これまでの委員からのご質問への回答について

平成30年3月29日
九州電力株式会社

1．降下火砕物への対応について

2．安全性向上評価について

ディーゼル発電機の対策 (設置完了)

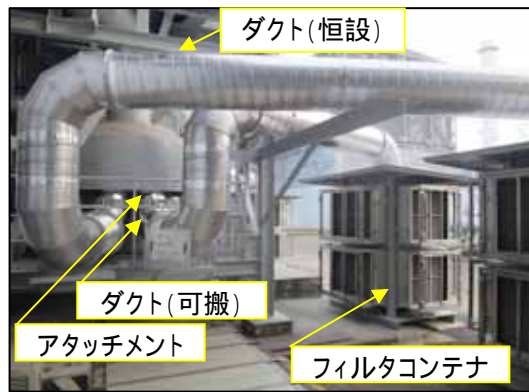
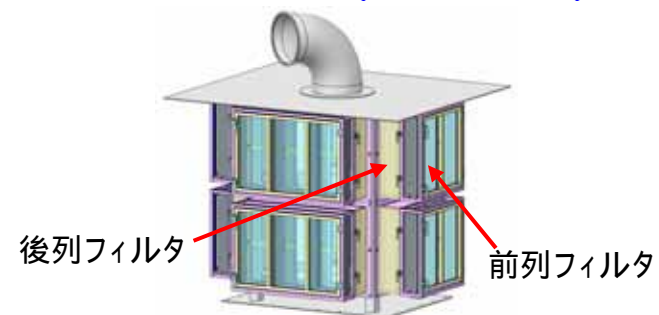
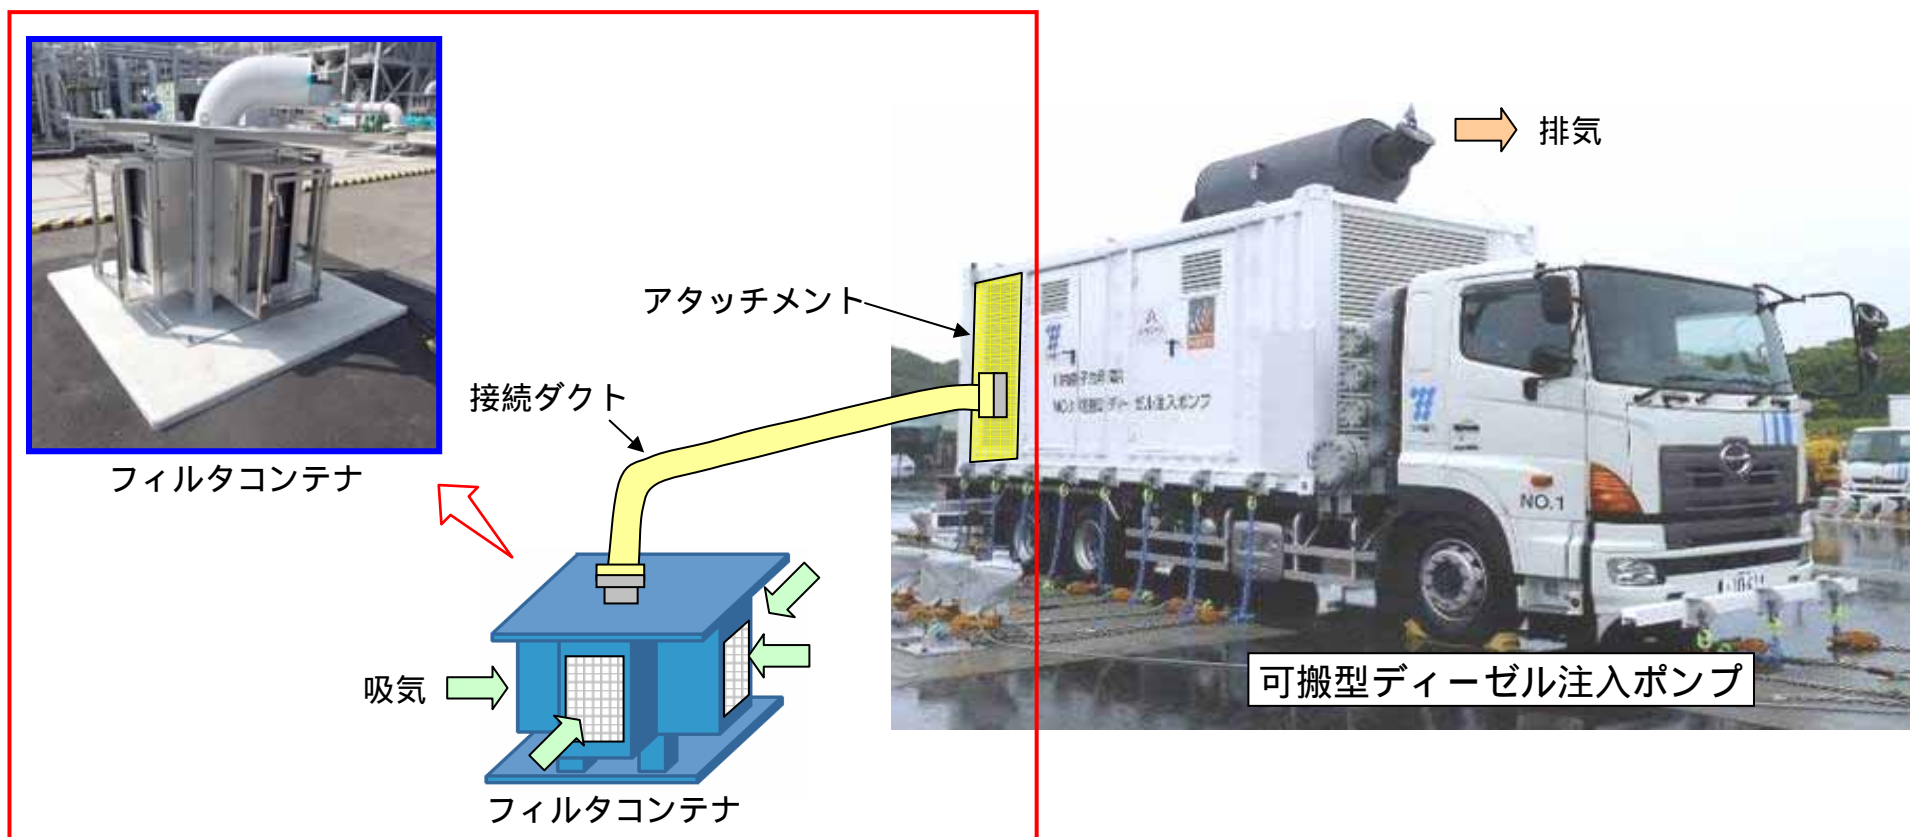
原子力規制庁が、火山灰による換気空調システムのフィルタの目詰まりや非常用ディーゼル発電機の損傷などを再検討することが出ていたので、九州電力のフィルタの閉塞防止対策や清掃・取替え作業について、説明すること。

- 各吸気消音器に着脱可能なフィルタコンテナ構造のカートリッジフィルタ2基を設置。
- 万一の高濃度の火山灰による影響等を考慮し、ディーゼル発電機吸気消音器に接続し、機関を運転しながらカートリッジフィルタを順次取替え可能。

【フィルタ2重化 (取替の容易化)】

ディーゼル発電機運転中は、前列フィルタと後列フィルタを交互に取り外して清掃を行う。
(フィルタは常に1枚設置された状態)
